CADANGAN PEMBINAAN PROJEK
BALAI BOMBA DAN PENYELAMAT BEAUFORT, SABAH
KPKT/CPPCSB/802/48

LAPORAN KAWALAN KUALITI
PERUNDING ARKITEK

MAC 2021

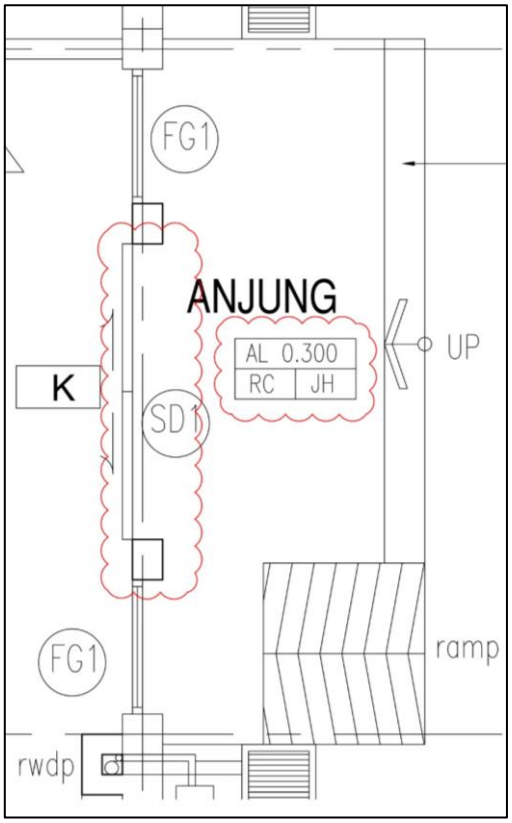
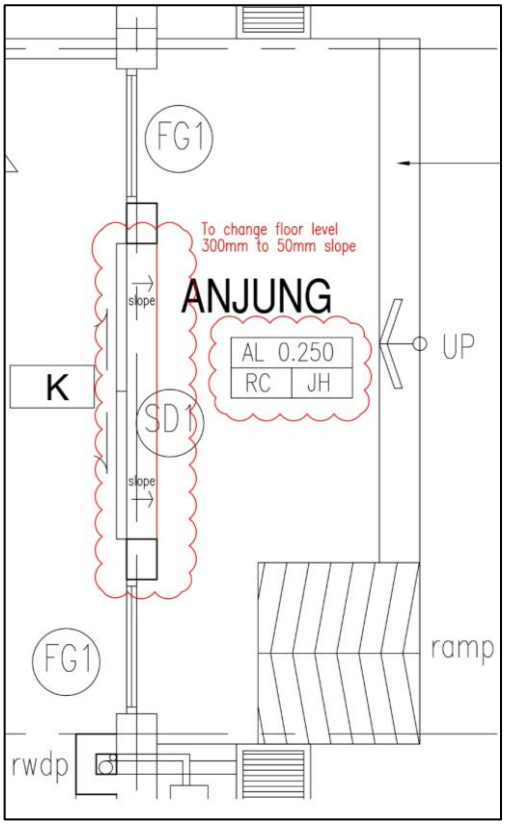
Ulasan:
Bagi mengatasi kemungkinan berlakunya tempias dan takungan air hujan di Anjung yang boleh menyebabkan limpahan ke bahagian dalaman ruang Lobi.

ii) *Floor Trap* di kawasan Laman

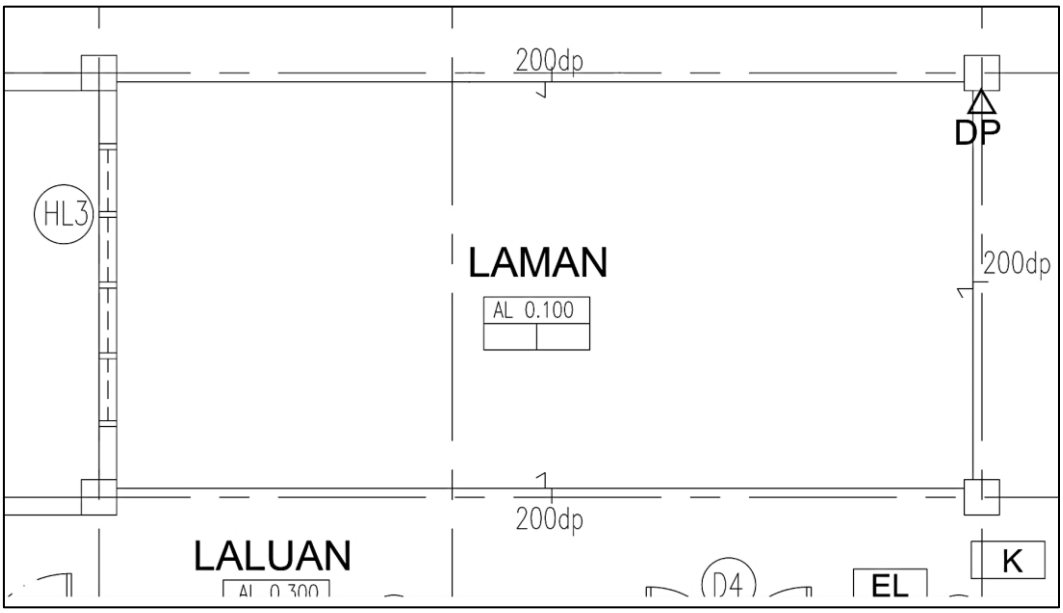
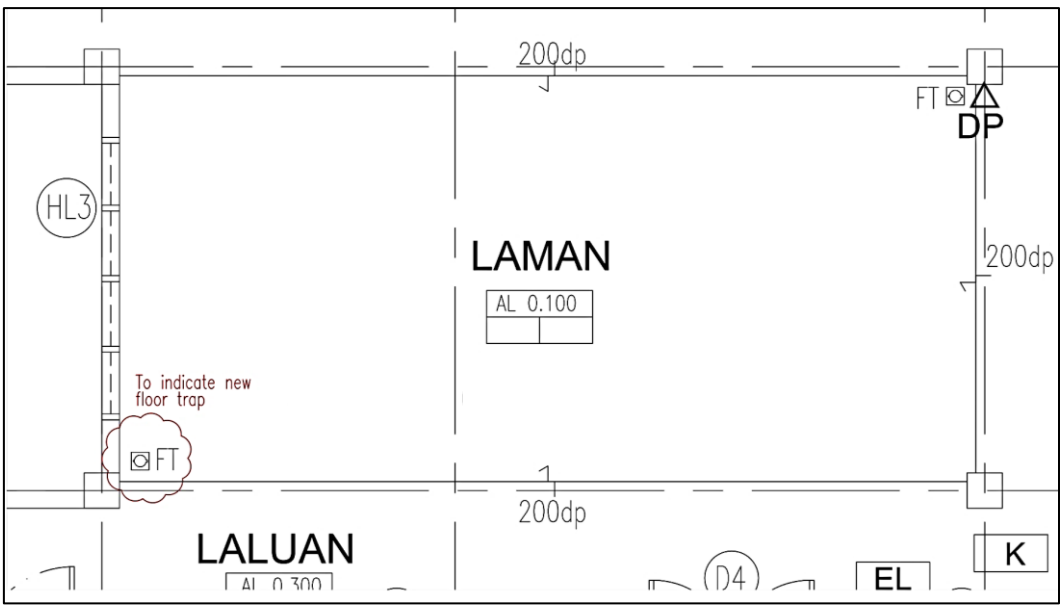
Cadangan:
Diadakan *Floor Trap* yang sebelum ini tiada dalam rekabentuk.

Ulasan:
Bagi sebarang keperluan untuk pengaliran air sekiranya kerja pembersihan atau mencuci ruang Laluan dan ruang sekitarnya dilakukan.

iii) *Sliding Window* di Bilik Kawalan

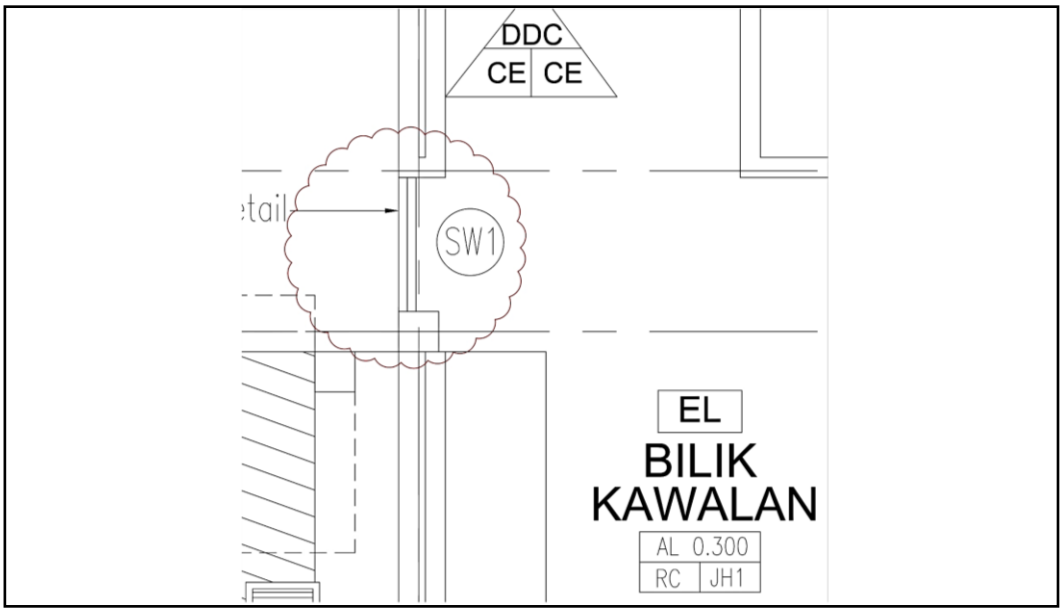
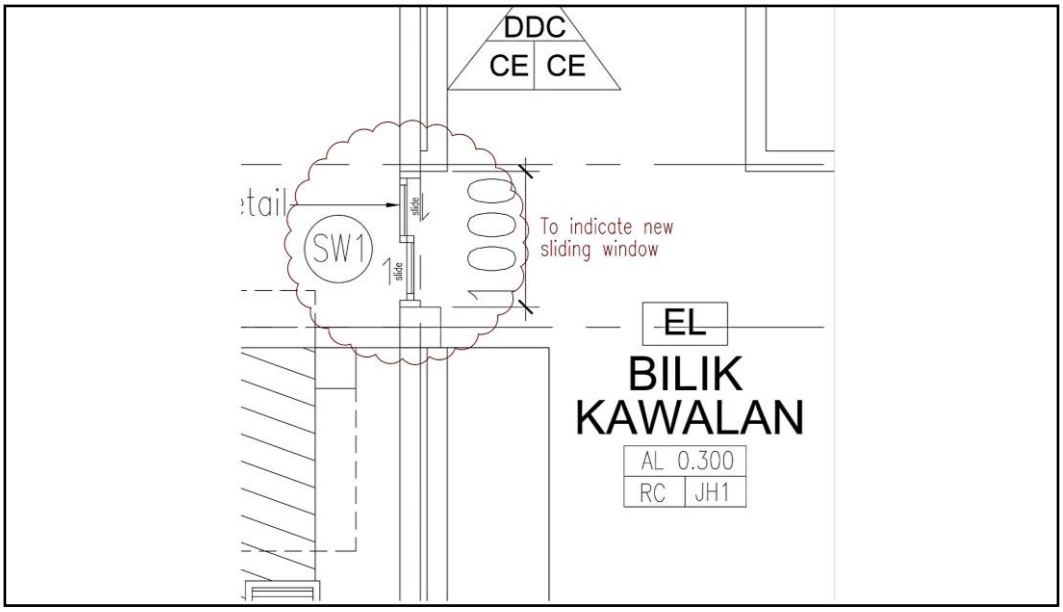
Cadangan:
Saiz dan perincian tingkap ditambahbaik.

Ulasan:
Untuk lebih praktikal dan bersesuaian dengan kelebaran bukaan pada dinding serta kedudukan petugas.

iv) *Counter Top Glass* di Kaunter Pejabat Operasi

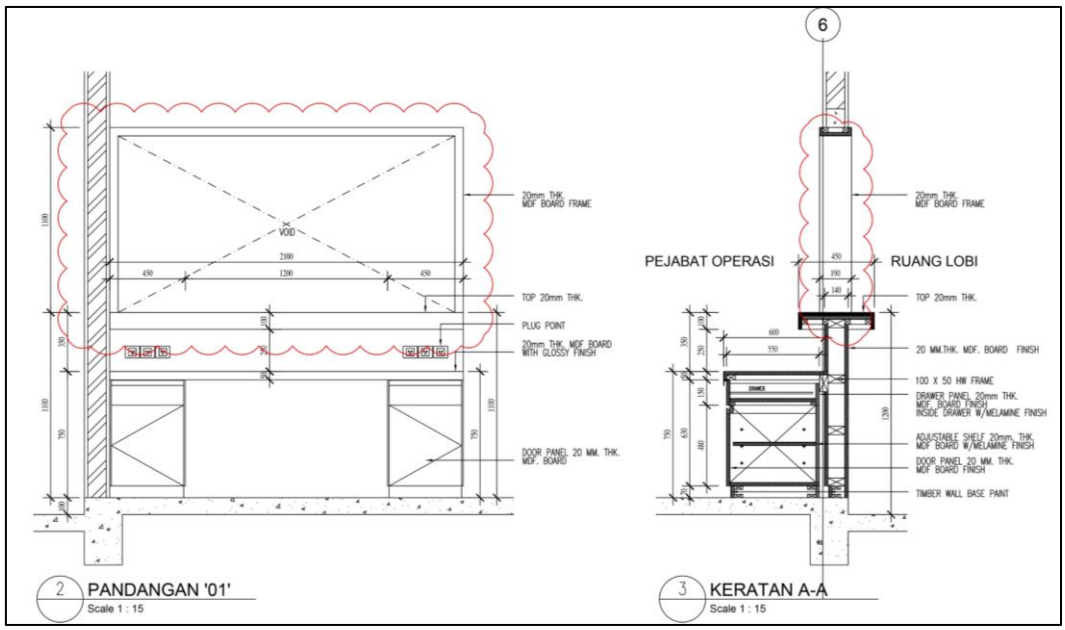
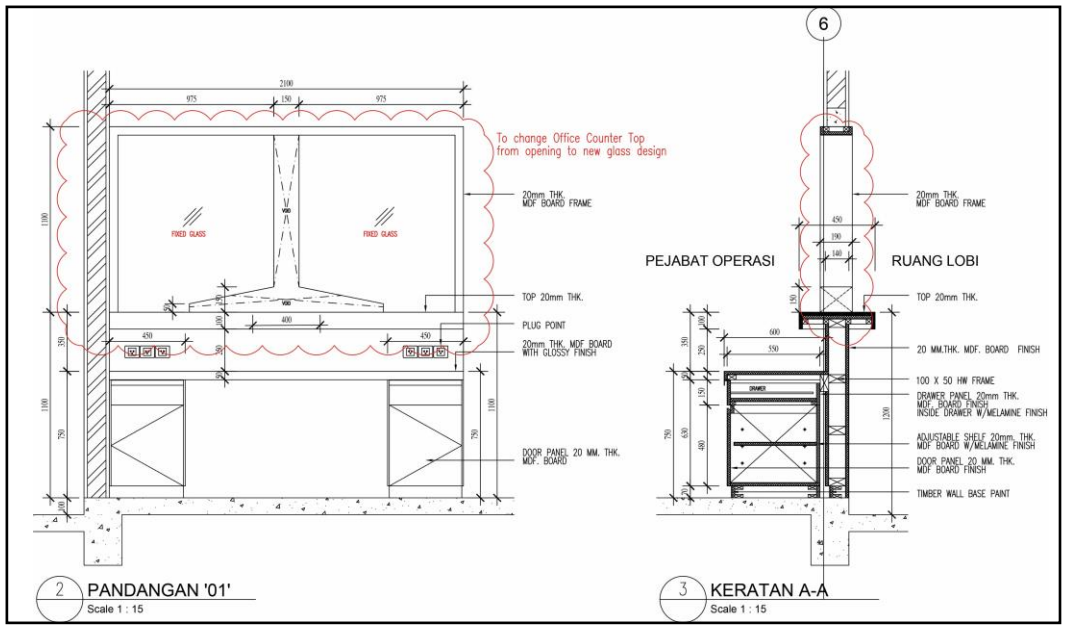
Cadangan:
Daripada hanya bukaan kepada tambahan *Glass*

Ulasan:
Bagi ciri keselamatan dan praktikaliti yang lebih baik untuk urusan di Kaunter.

vii) Kemasan Lantai di Bilik *Gymnasium*

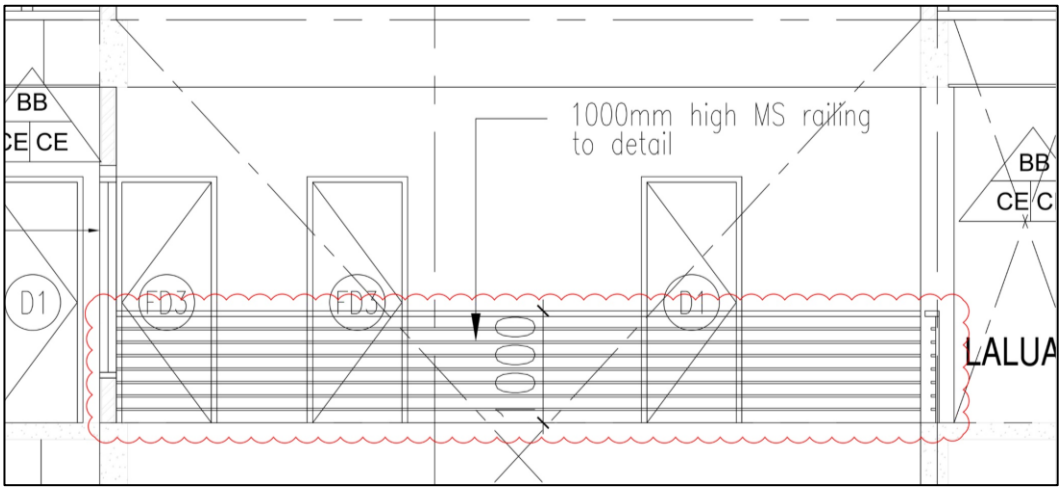
Cadangan:
Ditukar daripada *Homogeneous Tiles* kepada *Heavy Duty Vinyl Flooring.*

Ulasan:
Bagi mengatasi masalah kerosakan kemasan lantai, praktikaliti dan memberi kesan akustik yang lebih baik terutama di ruang bahagian aras bawah.

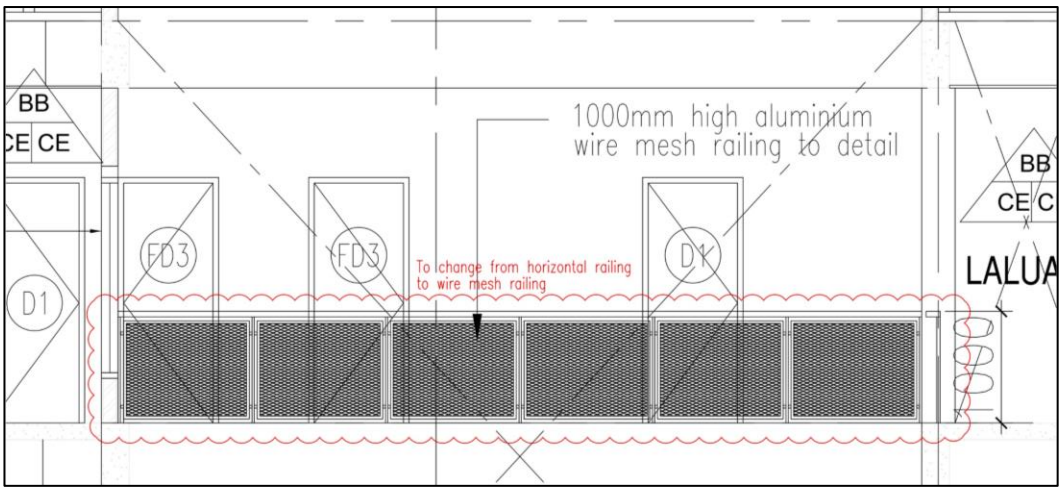
Ulasan:
Bagi meningkatkan ciri-ciri keselamatan dan mengurangkan risiko bahaya kepada para petugas.
